## リコール届出一覧表

リコール届出日：令和 2 年 1 月 31 日

リコール届出番号	外 - 2980	リコール開始日：準備出来次第	
届出者の氏名又は名称	プジョー・シトロエン・ジャポン株式会社 代表取締役 アンジェロ シモーネ (製作国： フランス共和国) (製作者名： オートモビル・プジョー) (問い合わせ先：0120-840-240 プジョーコール)		
不具合部位 (部品名)	電気装置 (盗難発生警報装置ハーネス)		
基準不適合状態にあると認める構造、装置又は性能の状況及びその原因	盗難発生警報装置ハーネスにおいて、作業指示が不適切なため、当該ハーネスのコネクタにダミープラグが装着されていないものがある。そのため、水が当該ハーネスを伝ってビルトインシステムインターフェイス (BSI) コネクタ部に浸入し、BSI コネクタ内部で短絡を起こして、最悪の場合、火災を引き起こすおそれがある。		
改善措置の内容	全車両、当該コネクタを点検し、ダミープラグが装着されていない場合はダミープラグを装着する。なお、当該コネクタの端子に腐食が生じている場合は、BSI を新品に交換する。		
不具合件数	0 件	事故の有無	0 件
発見の動機	本国からの情報による。		
自動車使用者及び自動車分解整備事業者に周知させるための措置	<ul style="list-style-type: none"> <li>● 使用者 : 電話・ダイレクトメールにて通知する。</li> <li>● 自動車分解整備事業者 : 日整連発行の機関誌へ掲載する。</li> <li>● 対策実施済車両 : 対策済車両には、運転者席側ドア開口部のドアロックストライカー付近に外-2980のステッカーを貼付する。</li> </ul>

## 改善箇所説明図

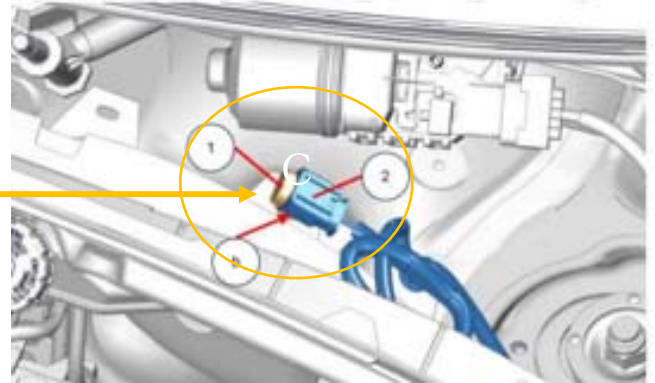
盗難発生警報装置のコネクタ

盗難発生警報装置ハーネスにおいて、作業指示が不適切なため、当該ハーネスのコネクタにダミープラグが装着されていないものがある。そのため、水が当該ハーネスを伝ってビルトインシステムインターフェイス（BSI）コネクタ部に浸入し、BSIコネクタ内部で短絡を起こして、最悪の場合、火災を引き起こすおそれがある。

全車両、当該コネクタを点検し、ダミープラグが装着されていない場合はダミープラグを装着する。なお、当該コネクタの端子に腐食が生じている場合は、BSIを新品に交換する。
